「再処理施設の位置、構造及び設備の基準に関する規則の制定等を受けた六ヶ所再処理工場の変更」における一部内容の変更について  
(緊急時対策所、貯水槽の新設等)

2016年6月

日本原燃株式会社

図-1 六ヶ所再処理工場配置図

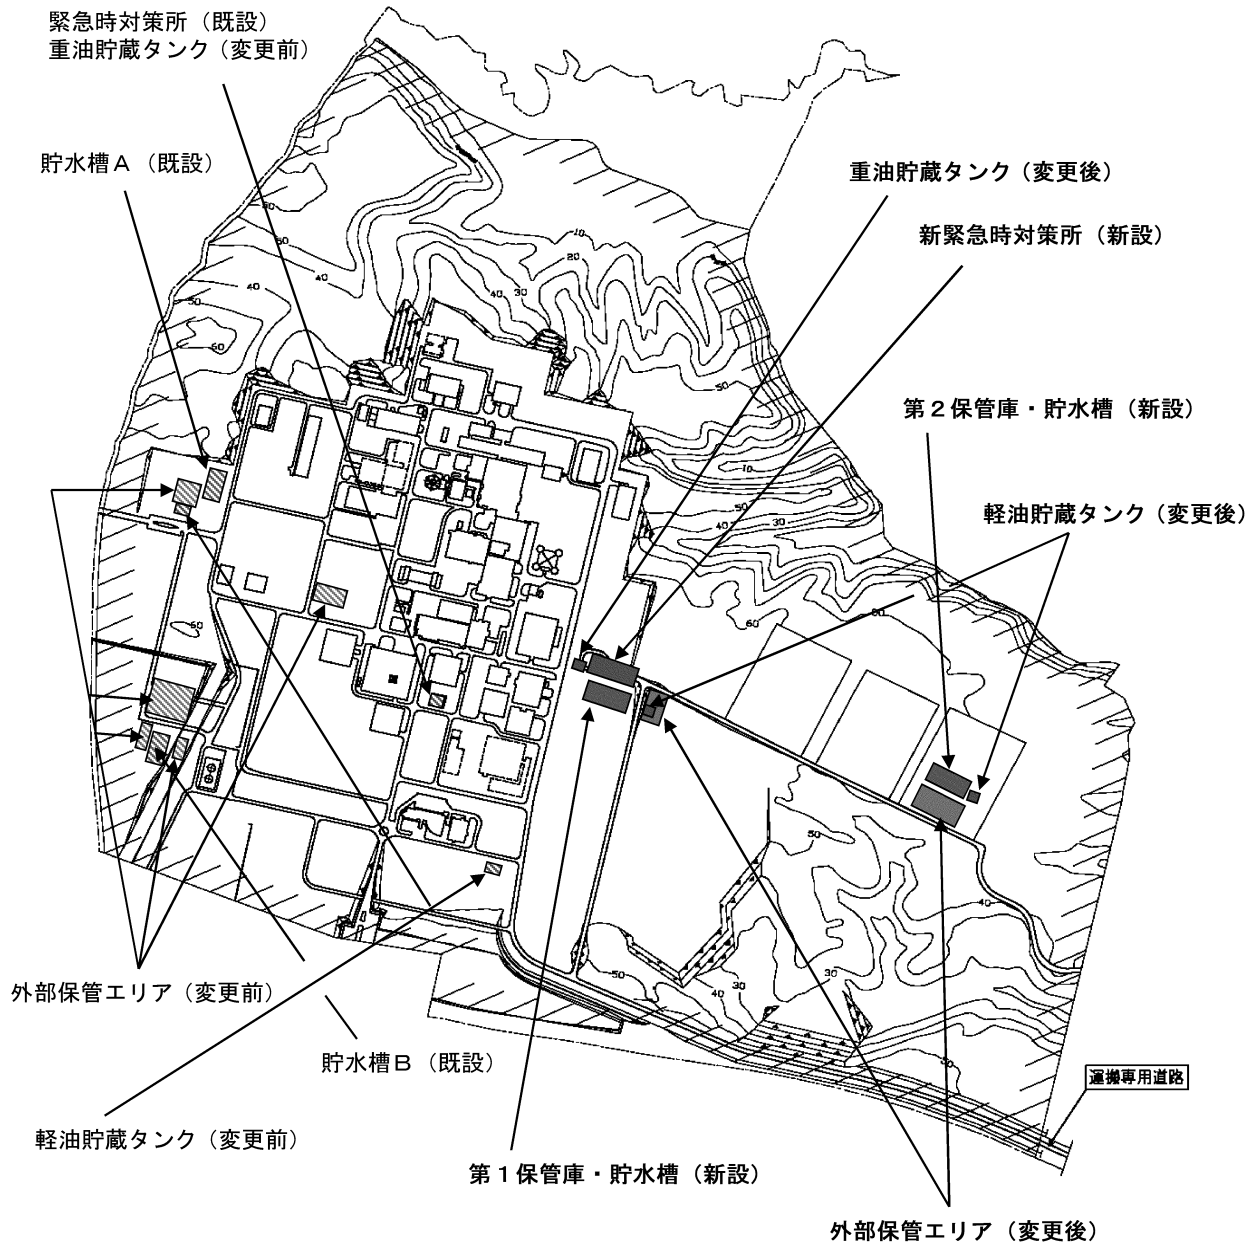
既存の施設を使用することとしていた緊急時対策所について、複数の重大事故等が同時に発生した場合においても対応できるように、対応要員の活動性向上や資機材等の拡充、耐震性向上等を図った緊急時対策所を新設する。

既存の貯水槽（地下式）では、必要な耐震性を確保することが困難なことから、十分な耐震性を有する地下式の貯水槽（2基）を新設する。新設に当たって、その容量については、重大事故等の対処に必要な水量に十分な余裕をもったものとする。

可搬型重大事故等対処設備を保管する簡易倉庫等から成る外部保管エリアのうち、既存の貯水槽（2基）近傍に設置することとしていた外部保管エリア（計5箇所、平置き、倉庫等）について、保管庫（2基）及び当該保管庫近傍の外部保管エリア（2ヶ所、コンテナ及び簡易倉庫）に変更する。保管庫は、新設する貯水槽の上部に十分な耐震性、竜巻等に対する強度を有するものを設置する（保管庫・貯水槽として新設）。

緊急時対策所の新設、保管庫・貯水槽の新設に併せ、これまで変更前の緊急時対策所、外部保管エリアの近傍に設置する計画としていた重大事故等に対処するための設備用の重油貯蔵タンク及び軽油貯蔵タンクについて、設置場所を新設する緊急時対策所、保管庫・貯水槽の近傍に変更するとともに、耐震性を有する貯蔵タンクに変更する。
